H-21044
 令和3年10月28日
 原子燃料工業株式会社
 熊取事業所

熊取事業所第5次設工認（2回目補正） コメント対応整理表（R3/10/28）

第5次設工認（第2回補正）に係る事実確認事項（個別事項）

図 5. 1 無視できる枝管の直径と本数

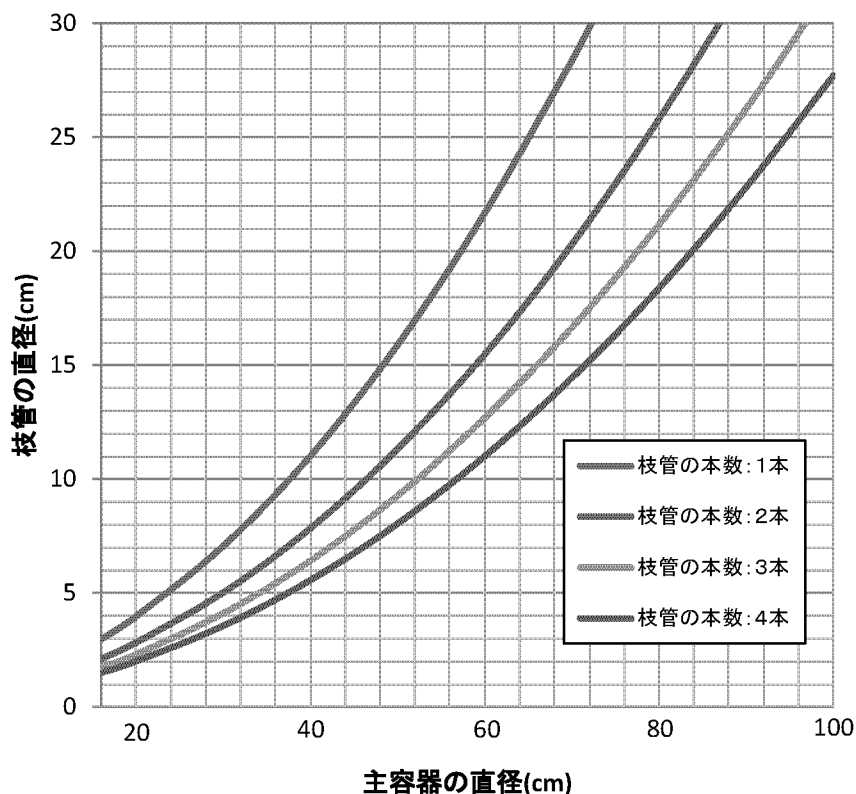
番号	コメント内容	回答／対応	補足資料
1014-48	<p>● {4015} 燃料棒運搬台車 No. 1 ○p677、技術基準に基づく仕様＞核燃料物質の臨界防止：単一ユニットについて説明すること。“2.54 cm 以下” →  (p697、3160 参照)。</p> <p>JAERI 1340 の図 3.9 が、円管ではなく四角管についても適用できることを説明すること。[p3159]</p> <p>p697：平面図と立面図が整合しない。“ガイド”が不明確である。</p>	<p>・燃料棒運搬台車 No. 1 について、枝管の仕様は直径を 2.54 cm 以下としている。p3160 の表 5. 1 には、無視できる枝管の直径を示しており、この値を満足するよう枝管の直径を定めている。</p> <p>p697 については申請書 p3160 の評価の値を記載していたが、仕様表の枝管の直径と統一させるため、補正申請にて 2.54 cm に修正する。また、主容器の直径について、これまでは臨界評価上最も厳しい 15×15 型燃料をもとに 21.4 cm としていたが、枝管の評価では主容器の直径が小さいほど無視できる枝管の直径も小さくなることから、より寸法の小さい 14×14 型燃料を用いることとし、補正申請にて主容器の直径を 19.0 cm、無視できる枝管の直径を  する。これらの修正に伴う設計変更はない。</p> <p>・JAERI 1340 の図 3.9 の出典は『枝管の反応度効果についての計算による検討』（奥野他、JAERI-Tech 95-025(1995)）である。JAERI-Tech 95-025(1995) での無視できる枝管の検討では、通常は円筒形状の主容器及び枝管を四角柱状でモデル化し、円筒形状の直径を四角柱状の 1 辺に見立てて評価したものとなっている。従って、JAERI 1340 の図 3.9 は、主要器に対して無視できる枝管の直径及び枝管の本数に関し、四角柱状、円筒状の如何に関わらず適用できるものである。</p> <p>・本設備の車輪は補足資料 1014-48 に示す桃枠および緑枠の位置関係にある。補足資料 1014-48 に示す位置関係より、平面図と立面図の関係は整合している。</p> <p>また、ガイドの位置関係については補足資料 1014-48 にて青色に塗りつぶした箇所に配置しており、ガイド断面形状は燃料棒拡大図の通り、燃料棒が落下しないように窪みが付いた形状である。</p>	<p>補足資料 1014-48(2)</p> <p>補足資料 1014-48-1</p>

JAERI 1340 の図 3.9 により、搬送元及び搬送先の設備・機器を主容器、搬送部を枝管の取扱いとした場合、枝管の直径と主容器の直径が図 5. 1 に示す曲線の下側にあれば、枝管の長さに関わらずその枝管は無視できる（無視したことに伴う中性子実効増倍係数の相対的な大きさは 0.3% $\Delta k/k$ 以下）。

主容器の直径と枝管の本数に対する図5.1の曲線上の値について、JAERI 1340に示された理論式に基づいて算出した。算出結果を表5.1に合わせて示す。図中に示す各設備の枝管はいずれも直径2.54cm以下である。図5.2に示すように、表5.1の無視できる枝管の直径よりも十分小さいことが分かる。

以上により、複数ユニットとしての臨界防止上の影響はないことを確認した。
